DODATEK Č. 2 KE SMLouvĚ O DíLO

**„Odborné a bezbariérové vzdělávání v nových učebnách ZŠ Vančurova Hodonín
– Stavební úpravy, bezbariérové řešení stavby“**

Z M Ě N O V Ý L I S T

číslo: **ZL č. 02**

VEDOUCÍ PROJEKCE	AUTORIZACE	VYPRACOVAL
ING. S BREJCHA		
INVESTOR: MĚSTO HODONÍN, MASARYKOVO NÁMĚSTÍ 63/1, 695 01 HODONÍN		
LOKALITA: VANČUROVA 3423/2, HODONÍN		
STAVBA: STAVEBNÍ ÚPRAVY BEZBARIÉROVÉ ŘEŠENÍ ZŠ VANČUROVA HODONÍN		
OBSAH SCHEMA VÝMĚNY OCELOVÉ KONSTRUKCE

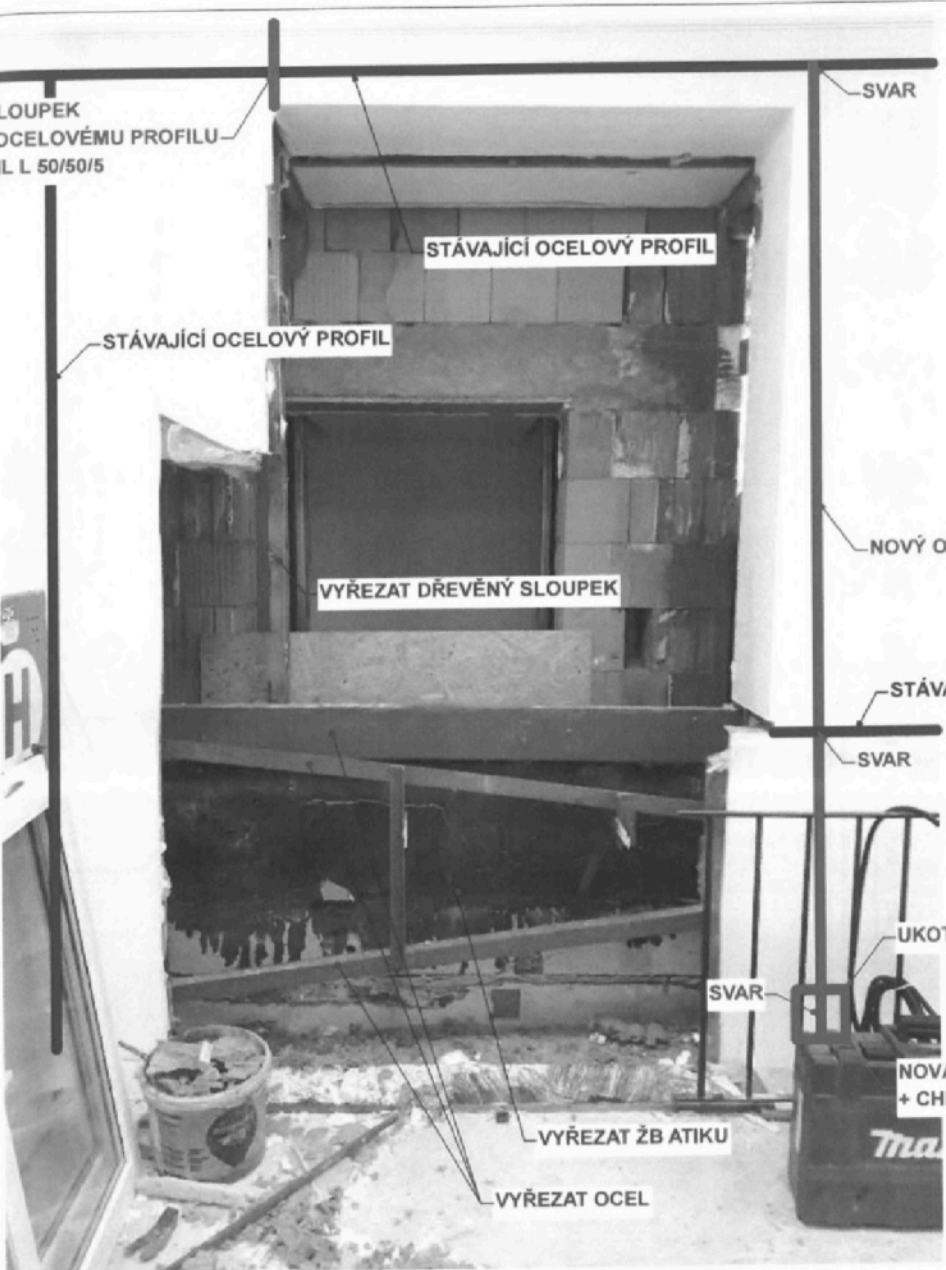
- Po vybourání obvodového zdiva pro budoucí vstup do výtahu na podestě schodiště ve 3.NP byla zjištěna kolize s ocelovým profilem, vynášejícím svislou část střešní konstrukce. Profil prochází napříč zhruba v polovině výšky dveřního otvoru.

1. Z důvodu nepředvídané, zakryté, atypické konstrukce bude ve 3NP bude provedena ocelová výměna - viz příložené schéma - 1. Schéma výměny ocelové konstrukce.

- Dle návrhu statika bude nutno pro vynesení střešní konstrukce provést svislou výměnu pomocí nového ocelového profilu U100, který bude ukotven ke stávajícím nosným konstrukcím pomocí svarů a chemických kotev. Poté bude možno stávající kolizní profil vyříznout.
- Železobetonovou atiku je možno se souhlasem statika odbourat. Před odbouráním překladu do výšky stávající podlahy bude dle statického řešení tento v 1.a 2.NP podepřen ocelovou konstrukcí z L100/100/10 a P10 s vyklínováním.
- Technické řešení záklopu sdk záklopu deskou tl.12,5mm na ocelový rošt s parozábranou a minerální izolaci je projektantem schematicky zakresleno do Půdorysu 3.NP.
- Ke stávajícímu dešťovému žlabu bude nutno doplnit dešťový svod dle výkresu projektanta – Pohled.
- Místo štukové omítky a nátěru bude použita standardní skladba zatírané omítky.

NOVÝ OCELOVÝ PROFIL U 100 - 4m

NOVÁ PLOTNA P10/300/300
+ CHEMICKÁ KOTVA 4x M12

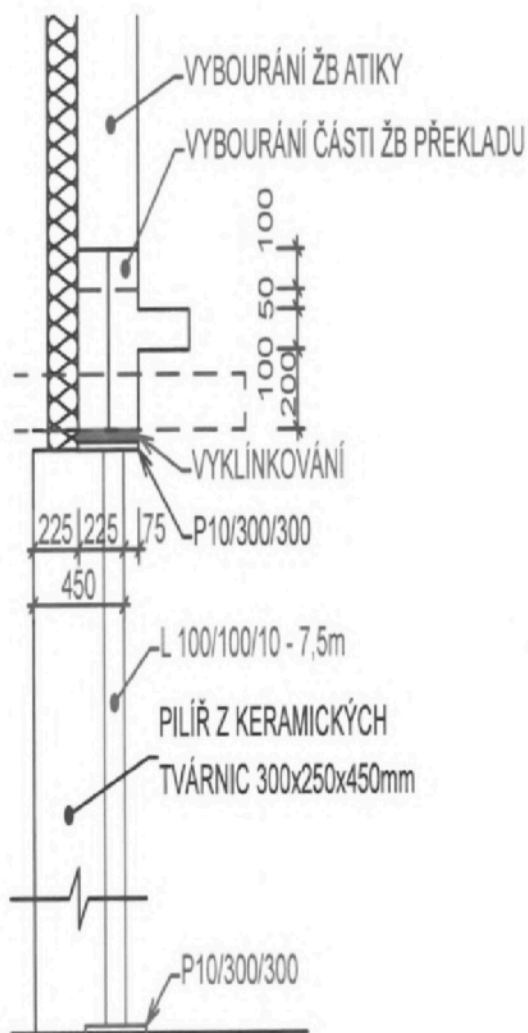
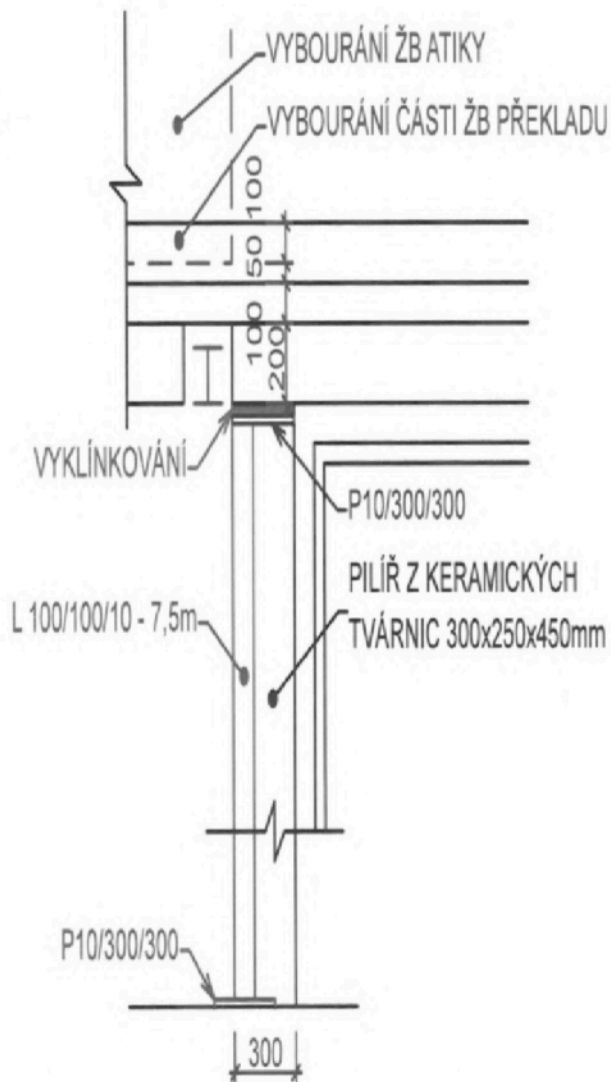
- Po vybourání obvodového zdiva pro budoucí vstup do výtahu na podestě schodiště ve 3.NP bylo současně zjištěno, že vstupním otvorem prochází železobetonová atika do výšky cca 1000mm včetně železobetonového překladu, vynášející okenní otvor na podestě ve 2.NP.

2. Jelikož se ŽB překlad ve 3NP vychází výš než stávající podlaha, bude se muset jeho část odbourat, tím pádem se bude muset podepřít ocelovým L profilem - viz příložený výkres - 2. Podepření ŽB překladu.

4.2. Atika a železobetonový překlad budou v prostoru chodby odstraněny s tím, že zbylá část překladu s atikou bude podepřena ocelovým sloupkem profilu L, který bude po své výšce kotven k novému sloupku z keramických tvárnic. Sloupek bude aktivován vyklínováním ve zhlaví a patě.

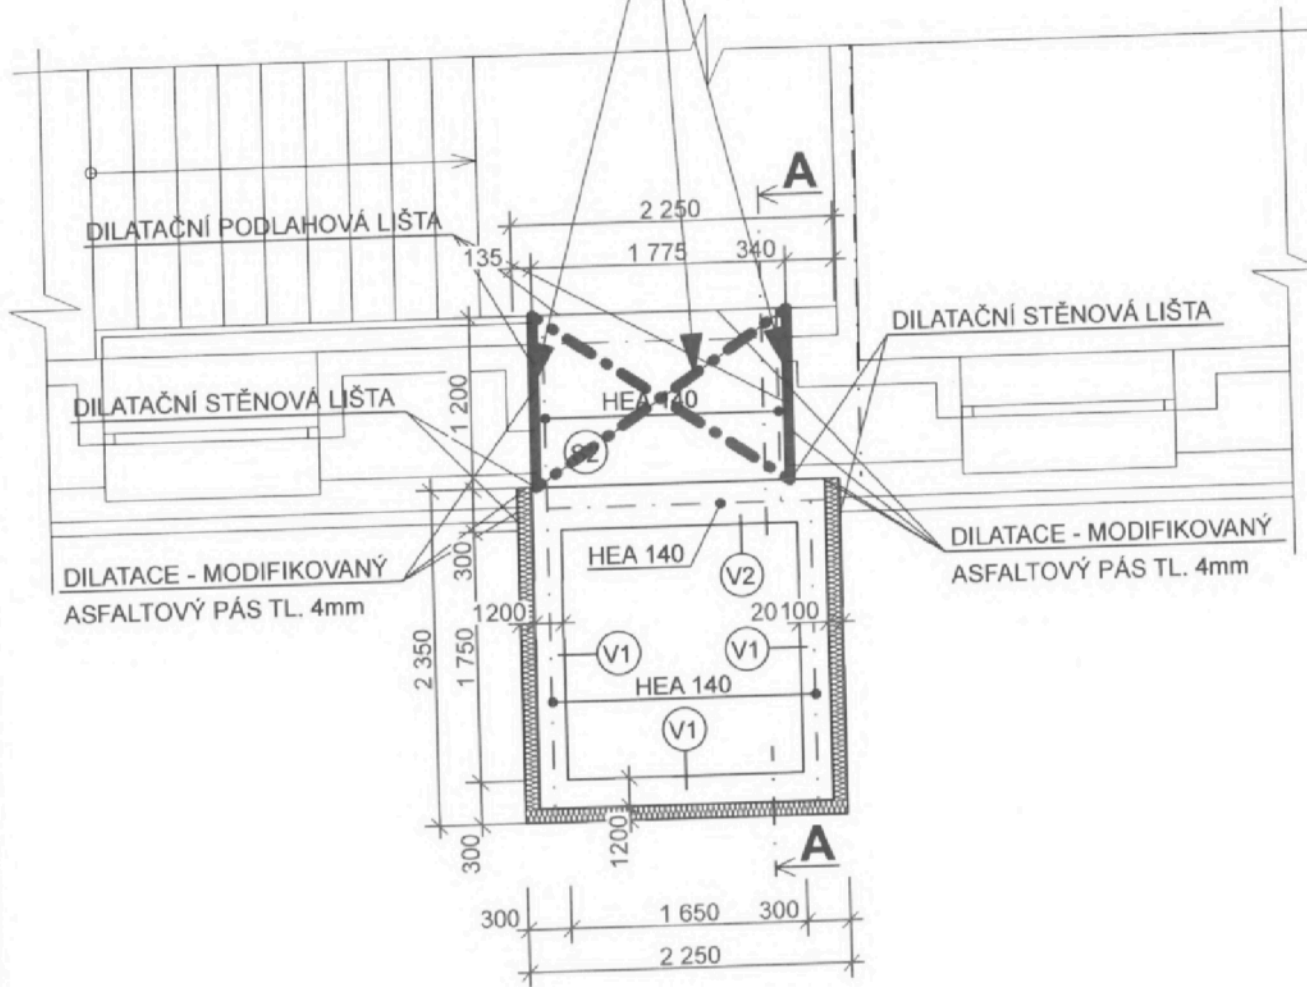
- V důsledku změn dle bodů č.1 a 2 bude nutno vzniklé atypické konstrukce zaklopit sádkartonovou konstrukcí, s čímž původní projekt nepočítal.
- Stávající dešťový žlab, odvádějící vodu ze střechy, je přerušen nově vzniklou výtahovou šachtou. Projektové řešení předpokládalo, že je vyspádován směrem od šachty. Při její vyzdívce bylo při kontrole z řešení zjištěno, že je tomu naopak – žlab je vyspádován směrem k šachtě.

3. Ve 3NP se předpokládalo, že se zde bude bourat zdivo, počítalo se tím, že se boční stěny otvoru jen zaomítají, ale jak bylo zjištěno, nachází se zde atypická konstrukce, takže se bude muset vybouraný otvor obložit SDK konstrukcí - viz příložený výkres - 3. Půdorys 3NP - SDK konstrukce.

- SDK DESKA TL. 12,5mm
- OCELOVÝ ROŠT
- PAROZÁBRANA
- MINERÁLNÍ IZOLACE TL. 200mm
(PLOCHA: 10m²)

5. Statický výpočet:

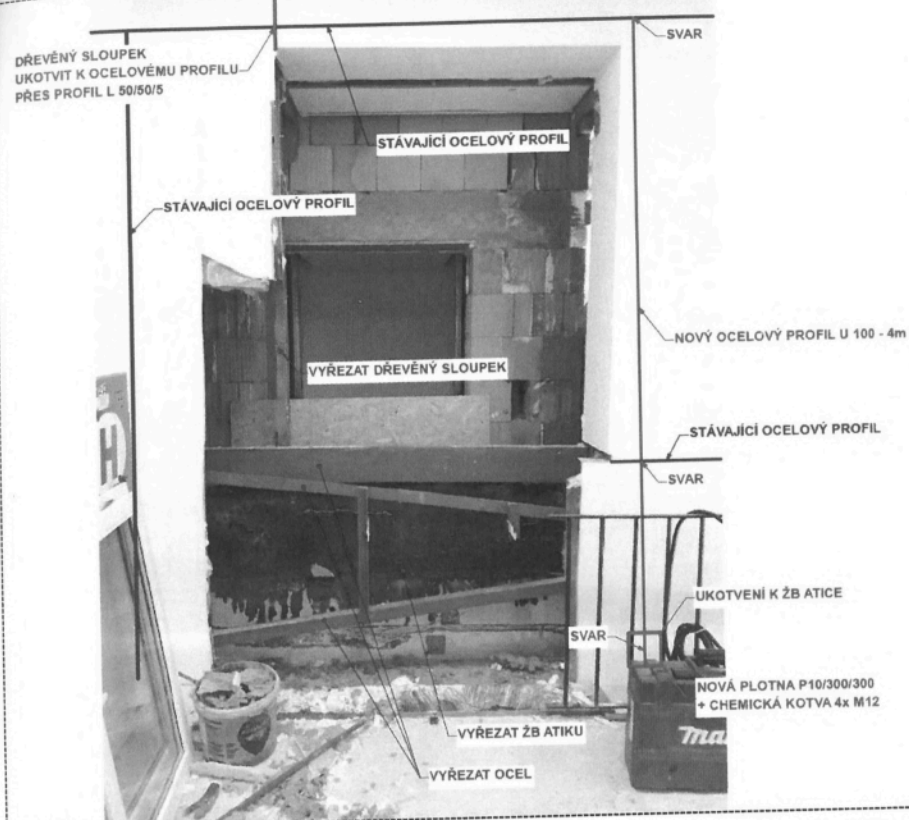
4.1. Stávající ocelová konstrukce bude dle požadavku zčásti odstraněna, čímž dojde k narušení její nosné funkce – ta bude zachována vnesením ocelovým táhlem – nosníkem U100, který bude svarem připojen ke fragmentu ocelové konstrukce a nahoře ke stávajícímu ocelovému profilu U180, který je zde umístěn v rámci střechy.

- 6.1 Úpravu popsanou v odstavci 4.1. lze provést.
- 6.2 Úpravu popsanou v odstavci 4.2. lze provést za předpokladů, že do železobetonového překladu není opřena nosná konstrukce stropu.

Obr. 1: Pohled na konstrukci

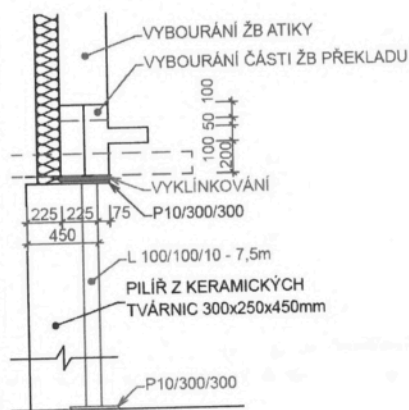
Tento posudek se zabývá stavebními úpravami, které byly provedeny v rámci přístavby výtahu u ZŠ Vančurova. V přístupu k výtahové šachtě v místě mansardy střechy brání jednak stávající ocelová konstrukce, která zde vynáší opláštění střechy, a jednak stávající železobetonový průvlak v místě prahu. Původně se zde nacházela plochá střecha, která však byla nahrazena obytnou mansardovou. Bráncí průvlak je defakto původní železobetonová atika.
